„Rekonstrukce výpravní budovy v žst. Cheb“

Vysvětlení, změny a doplnění zadávací dokumentace č. 3

Doplněn výkres PDPS_SO 01-51-01.01_ASR_101_Půdorys -1.PP_V02.pdf

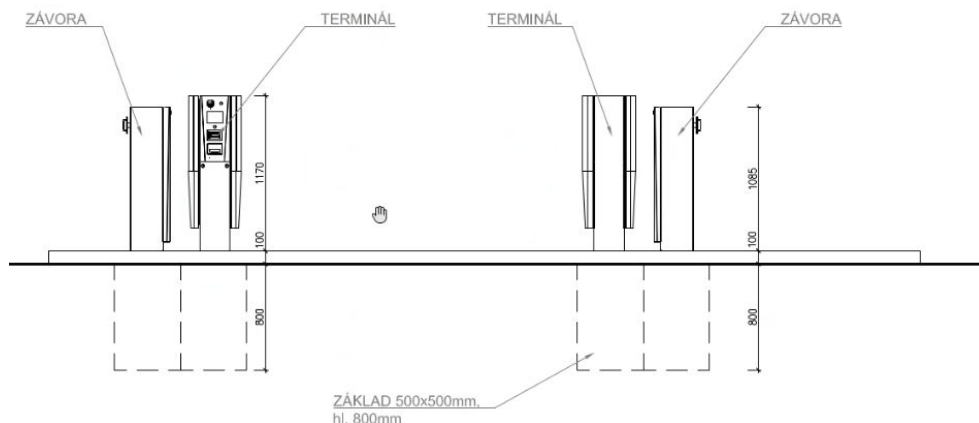
PS-01-04-51 Závorový systém – sever Obsahem tohoto souboru je i dodávka a montáž technologických zařízení která, dle našeho názoru, vyžadují základy (závory, stožáry, pokladny a další). Základy pro tyto konstrukce jsme v uvedeném objektu nebyli schopni identifikovat. Dále jsou zde umístěné indukční smyčky, pro které bude nutná realizace příprava a následné zapravení v komunikacích. Tyto položky také nejsou součástí této části výkazu výměr. Doplní zadavatel do výkazu výměr položky související s realizací základů pro konstrukce technologií tohoto souboru, popř. vysvětlí, v které části výkazu výměr jsou příslušné položky obsaženy?

Odpověď na dotaz č. 20:

Doplněno do VV do souboru PS-01-04-51

viz výkres: PDPS_SO 01-79-05_100_Výkres plánovaných úprav schodiště a chodníku_V02.pdf

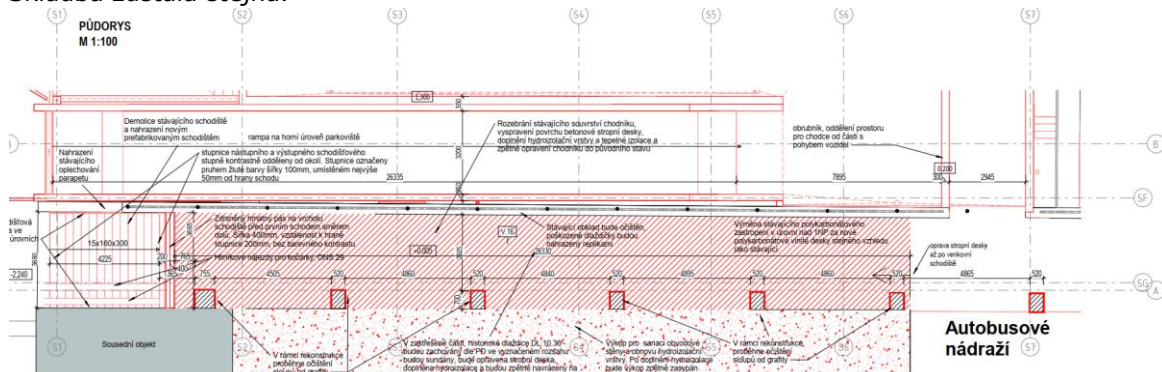
SO-01-79-05 Schodiště a úpravy chodníku. Výkaz výměr obsahuje položku:

Součástí výkazu výměr není dodávka příslušné dlažby. Doplní zadavatel do výkazu výměr položky související s dodávkou příslušné dlažby (včetně její specifikace), popř. vysvětlí, v které části výkazu výměr je dodávka dlažby obsažena?

Stávající dlažba bude demontována, očištěna a navracena na původní místo. Vše je ve VV.

V PD byl upřesněn popis – nový stav výkresu:

Skladba zůstala stejná.

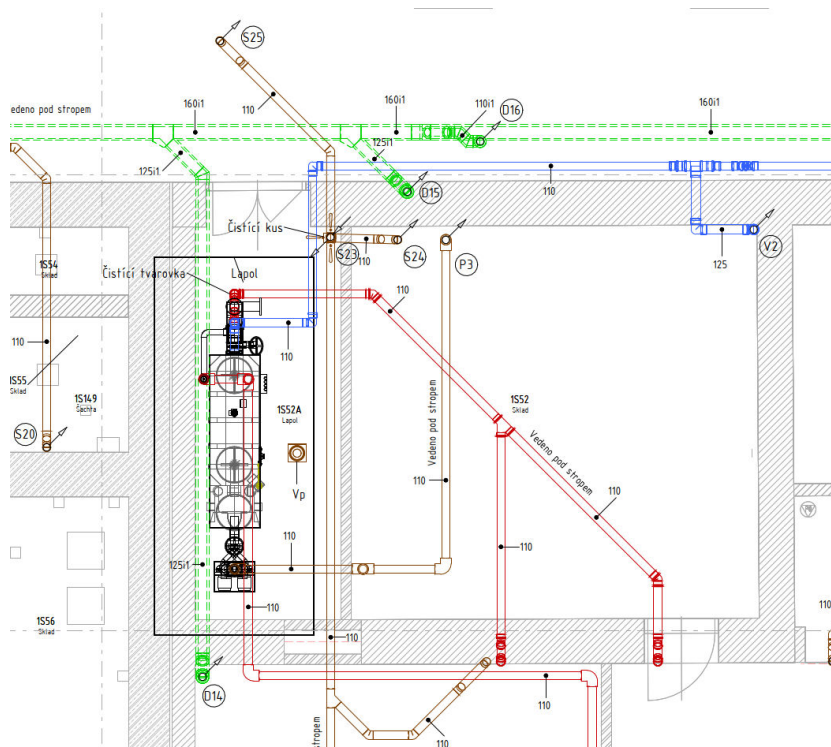
S ohledem na absenci řezů kanalizace nejsme schopni posoudit a správně ocenit stavební připravenost pro montáž tohoto zařízení (zda má být lapač uložen na desce, popř. pod úroveň terénu).

Doplní zadavatel do projektové dokumentace výkresů řezů kanalizace? Upřesní zadavatel způsob osazení lapače tuků a doplní do výkazu výměr příslušné položky pro ocenění stavební připravenosti pro montáž lapače tuků?

Lapol je umístěn v místnosti v suterénu:

Kanalizace tuková bude vyvedena do m.č. 1S52A Lapol, kde bude umístěn lapák tuku. Navržený je odlučovač tuků o nominální velikosti NS 4 včetně integrované kalové jímky 400 l a zásobníkem na tuky o objemu 200 l. Lapák tuku bude odvětrán samostatným větracím potrubím 500 mm nad úroveň střechy.

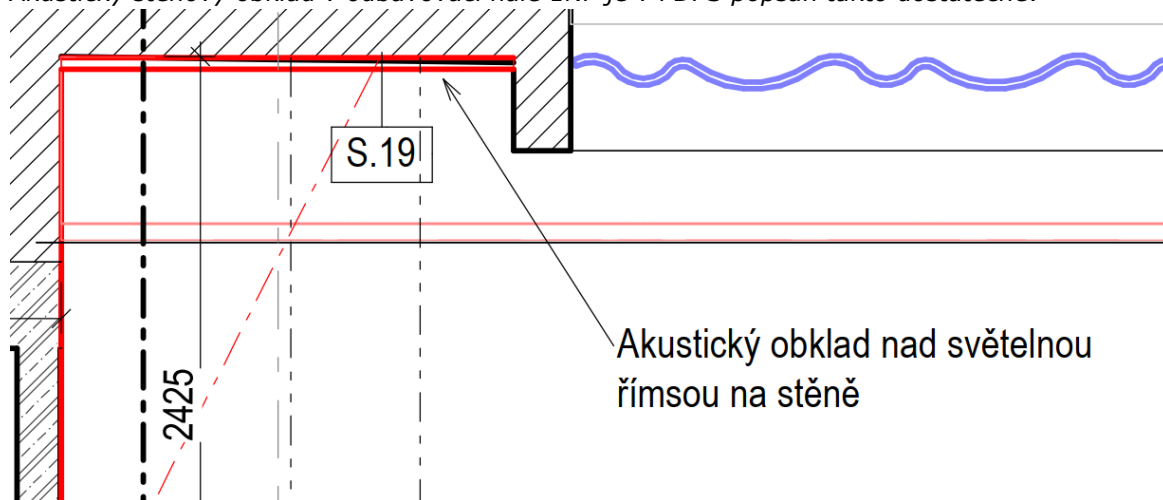
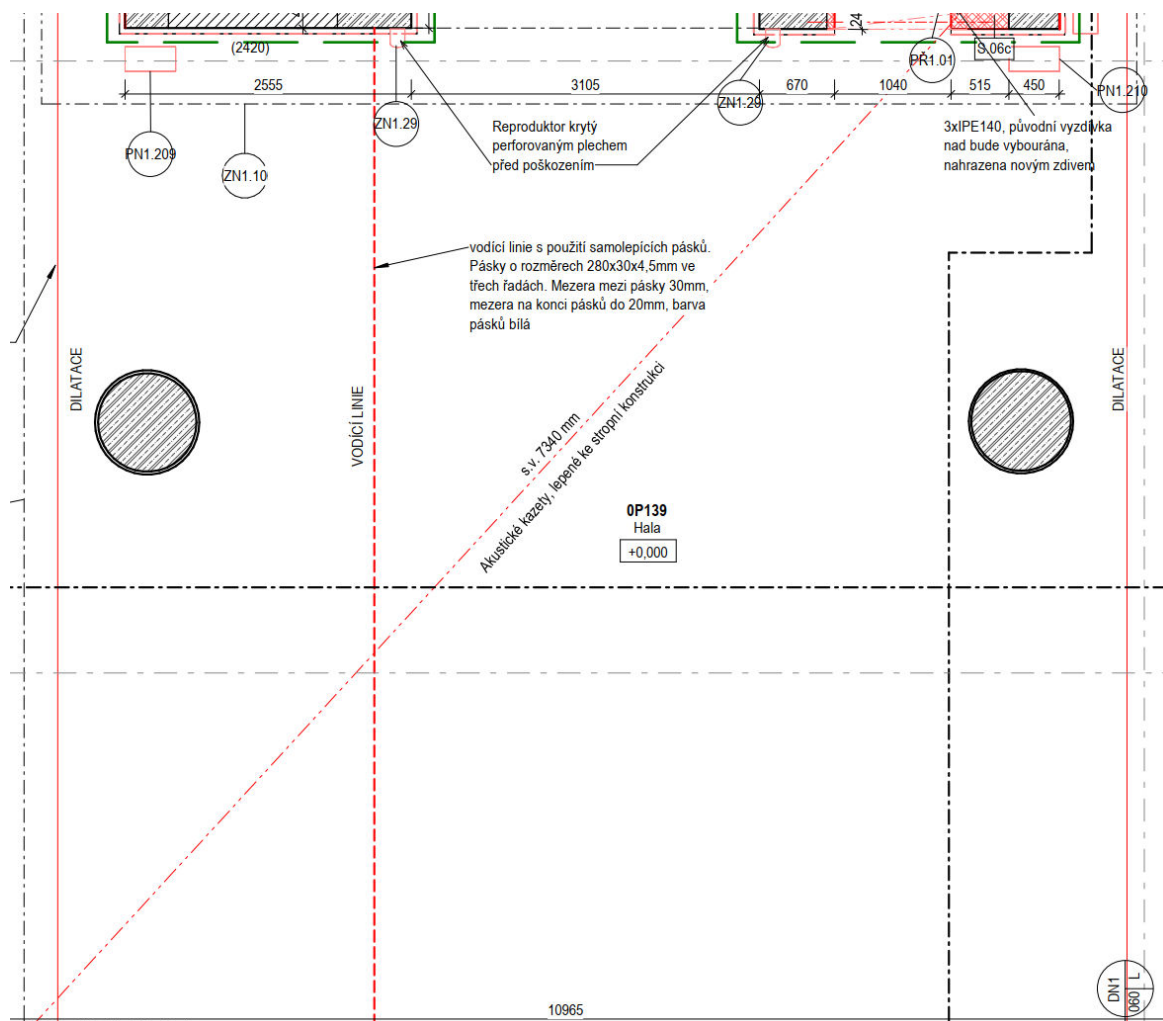
Ve výkazu výměr, ani v projektové dokumentaci jsme nenašli technické specifikace pro tyto akustické obklady.

Doplní zadavatel technické parametry pro tyto akustické obklady, popř. upřesní, ve které části dokumentace jsou technické parametry specifikovány?

Akustický stěnový obklad v odbavovací hale 1NP je v PDPS popsán takto dostatečně:

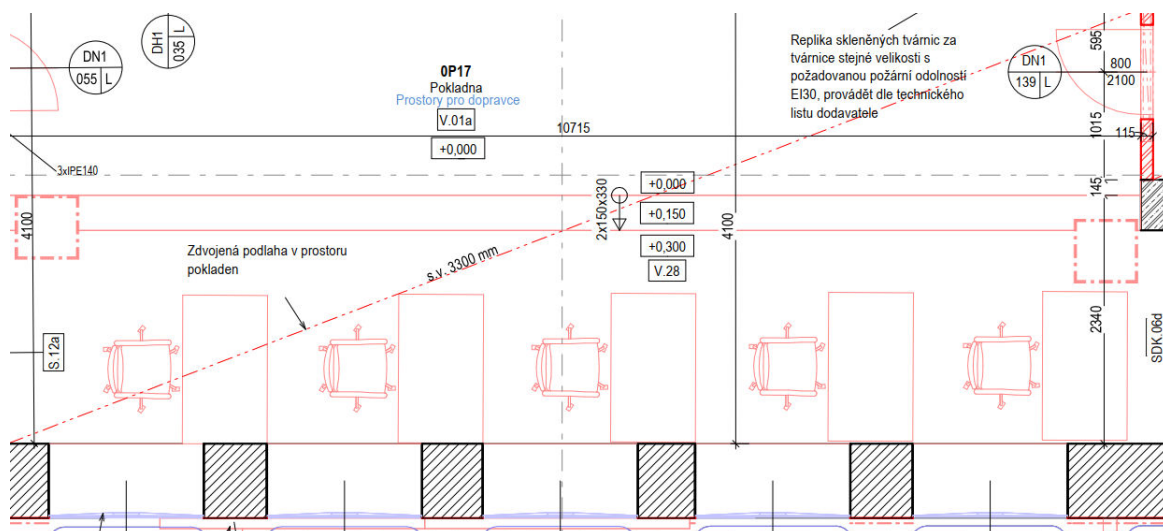
Ve výkazu výměr, ani v projektové dokumentaci jsme nenašli technické specifikace pro tyto zdvojené podlahy.

Doplní zadavatel technické parametry pro tyto zdvojené podlahy, popř. upřesní, ve které části dokumentace jsou technické parametry specifikovány?

Zdvojená podlaha v místnosti pokladen v 1NP, specifikace doplněna do knihy skladeb. Nová kniha skladeb je v příloze tohoto vysvětlení.

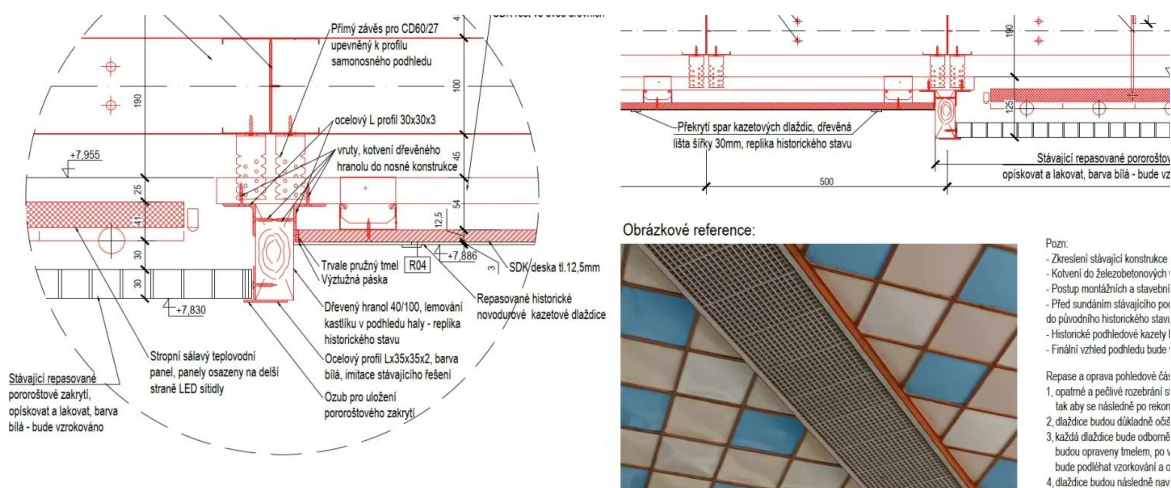
V projektové dokumentaci v knize detailů je uvedeno o repasi zinkovaných pororoštů. Oproti tomu se ve výkazu výměr uvádí replika zinkovaného pororoštu. Žádáme Zadavatele o vysvětlení.

Platí repase, jak požadují orgány památkové péče. Ve VV upraveno.

Jižní parkoviště – zaměstnanci, dodavatel SŽ: viz C3:

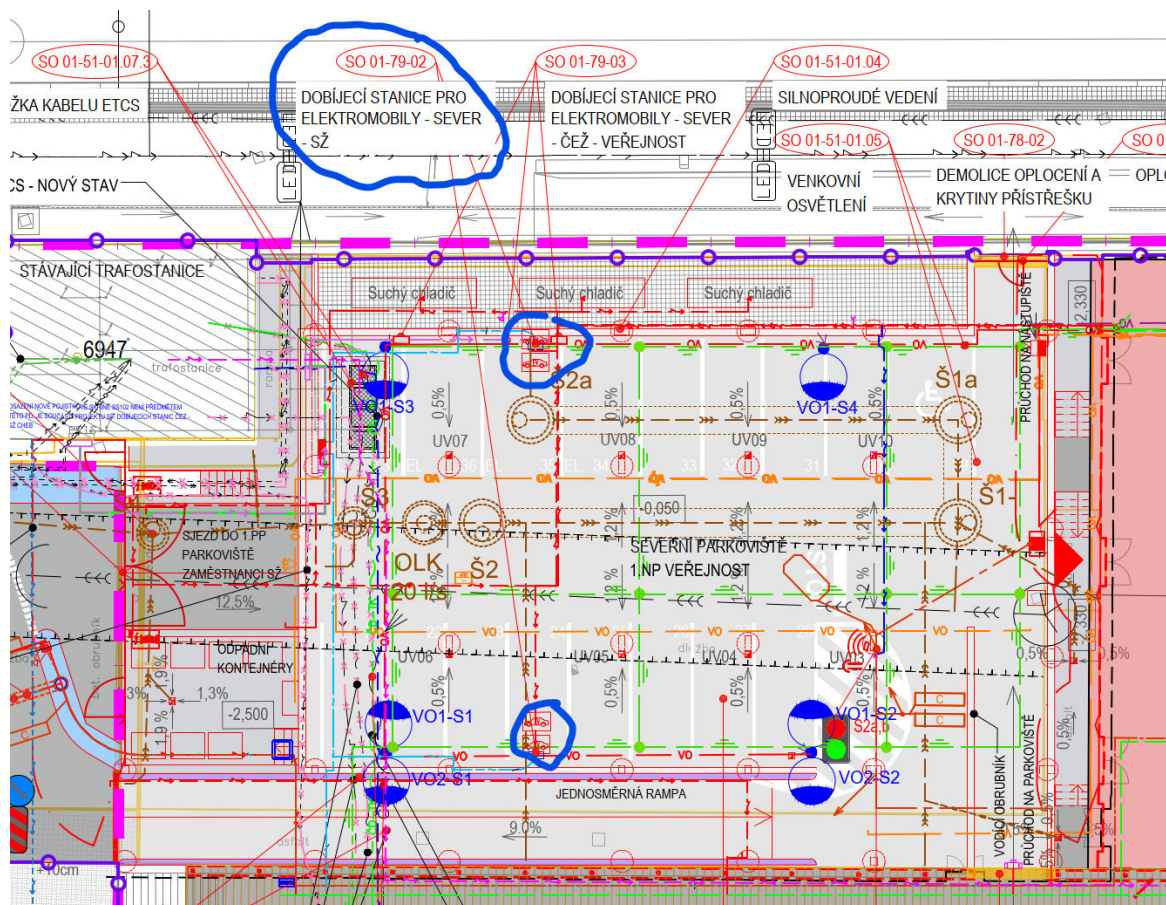
Uchazeč žádá zadavatele o sdělení o počtu kusů dobíjecích stanic pro elektromobily, které jsme nedohledali ve výkazu výměr i v projektové dokumentaci. Prosíme o prověření a případné doplnění.

Dodávka dobíjecích stanic je dodávkou SŽ a ČEZ. V rámci projektu je provedena pouze připravenost.

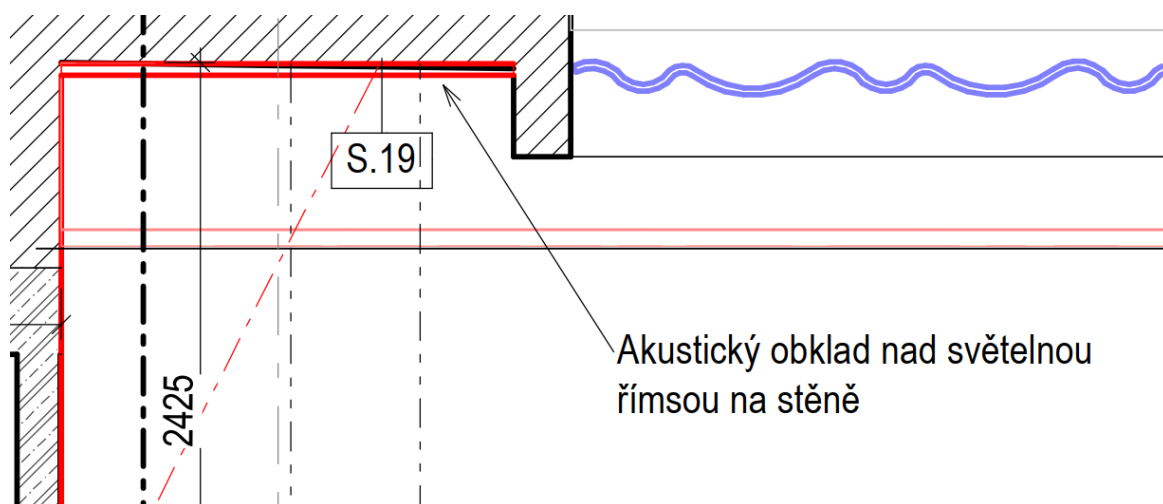
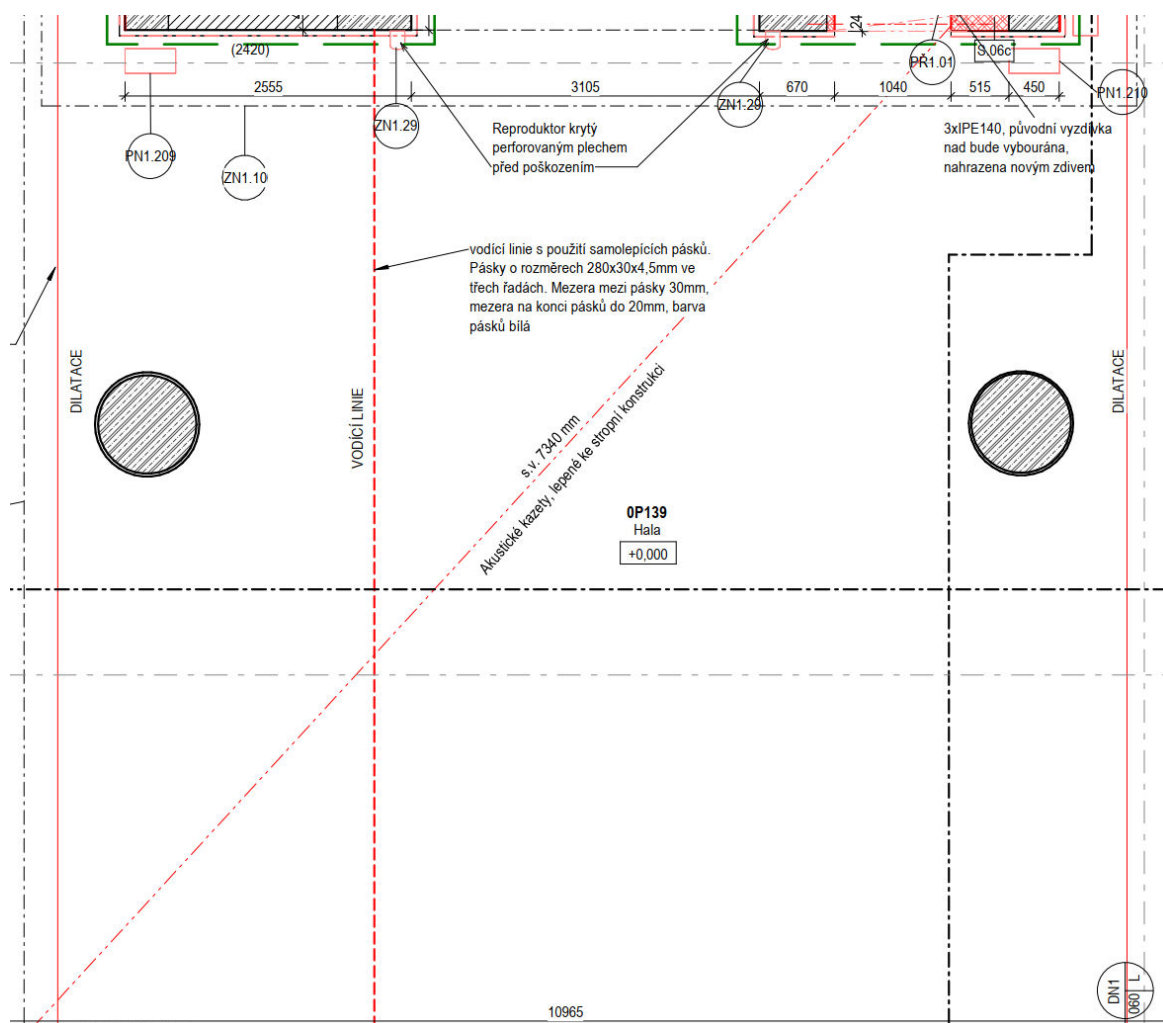
Uchazeč vznáší dotaz na zadavatele k níže uvedeným položkám. Jelikož u položek není odkaz na projektovou dokumentaci pro bližší specifikaci. Žádáme o sdělení, kde se v projektové dokumentaci položky nachází.

viz. dotaz č. 25:

akustický stěnový obklad v odbavovací hale 1NP:
